玄海原子力発電所3号炉及び4号炉

標準応答スペクトルを考慮した地震動評価における
地下構造モデルの設定について
(コメント回答)

2022年5月20日
九州電力株式会社

伝達関数(周波数依存型)により同定された地盤減衰(EL.11.0m～EL.-90.0m)

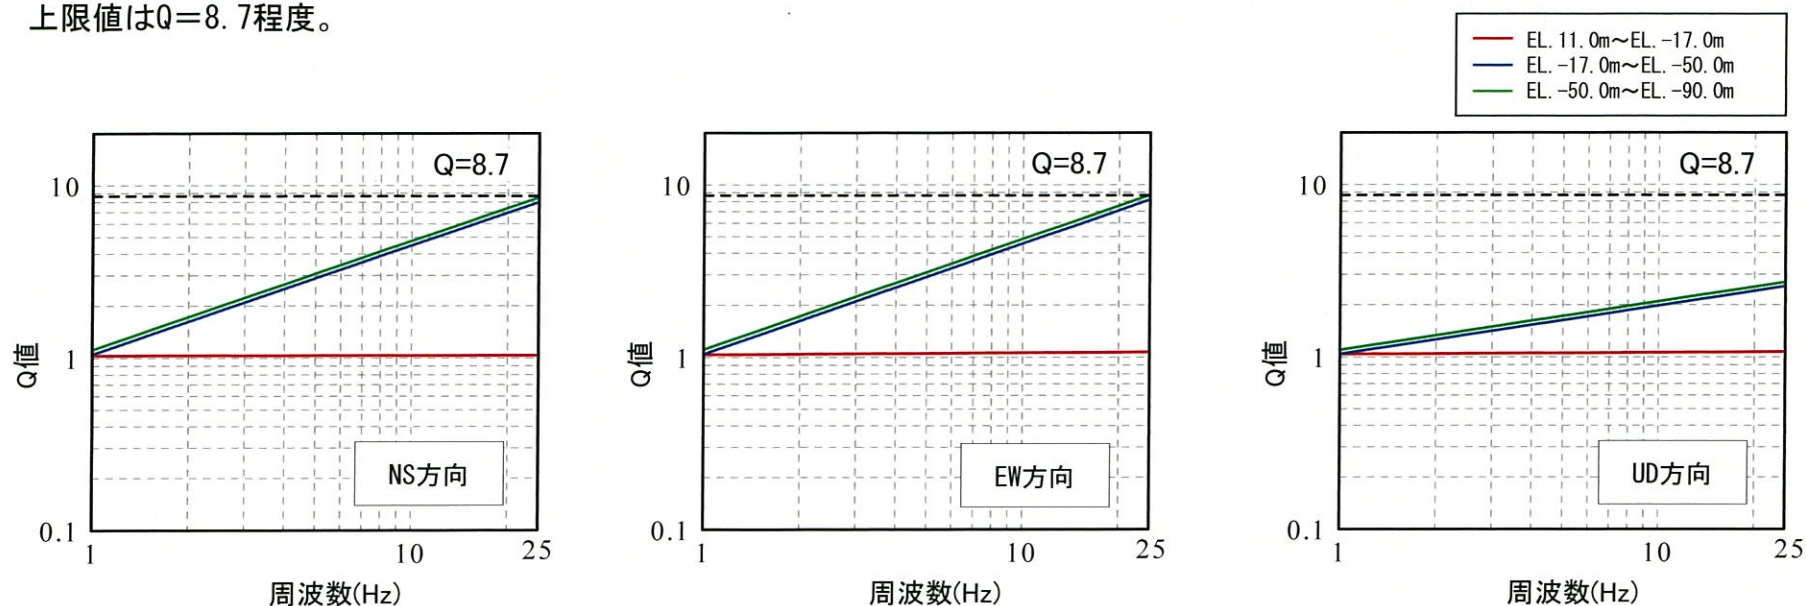
新たに設定した地下構造モデルについて、以下を踏まえ、地盤減衰の設定の考え方、根拠を明確にし、説明すること。

- ・ 15Hz程度までの範囲で評価した地盤減衰の高周波数帯への適用性
- ・ 地震観測記録が得られていない深さにおける地盤減衰の設定
- ・ 地盤減衰の不確かさの考え方

- 17～23頁に示す既往の知見によると、地盤減衰(Q値)は20Hz程度までのある周波数で上限が存在し、それより高周波数側で周波数依存性が見られなくなる傾向が示唆されており、低周波数側で同定した地盤減衰(Q値)を高周波数側に拡張することは適当ではない。
- 前回までは、伝達関数による地盤減衰(Q値)の上限値として、地震計の特性等を踏まえ同定結果の信頼性が確保されていると考えられる15Hzの値を採用していた。
- 今回、高周波数側への適用性を考慮し、既往知見を踏まえ、より安全側に25Hzまで拡張し、地盤減衰(Q値)を算出すると、上限値は $Q=8.7$ 程度。
